- 改善箇所説明図 -

【基準不適合箇所】

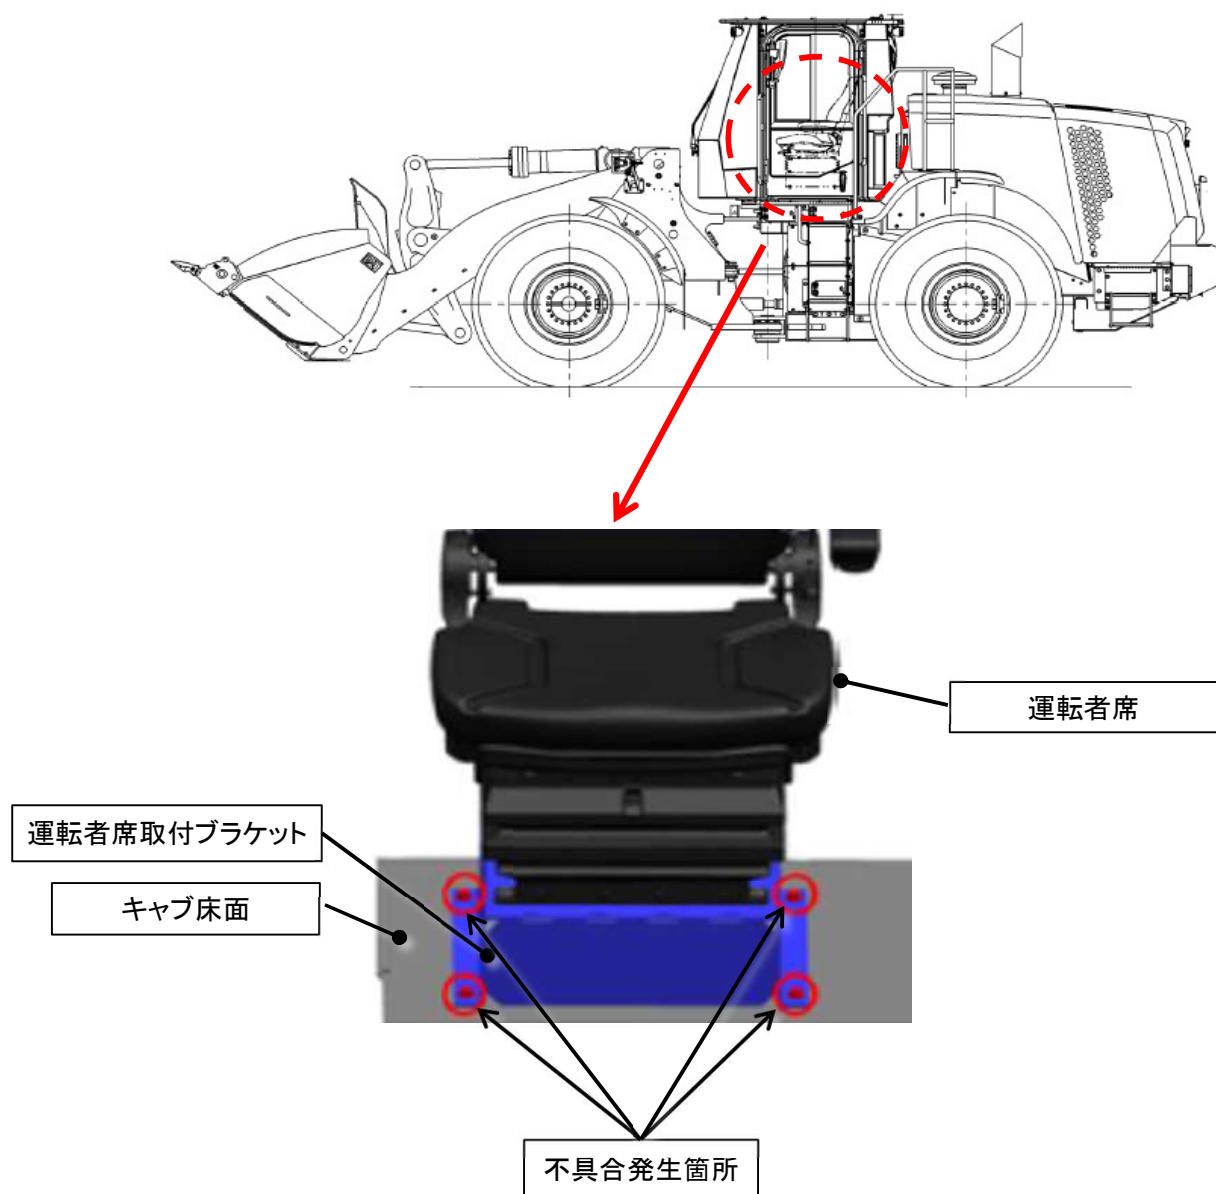
は交換する部品を示す

運転者席取付ブラケットをキャブ床面に固定するボルトにおいて、作業指示が不十分なため、当該ボルトがゆるむことがある。
そのため、そのままの状態で使用を続けると運転者席が揺動し、最悪の場合、運転者席がキャブから脱落するおそれがある。

全車両、当該ボルトを新品に交換し、適切なトルクで締め付ける。
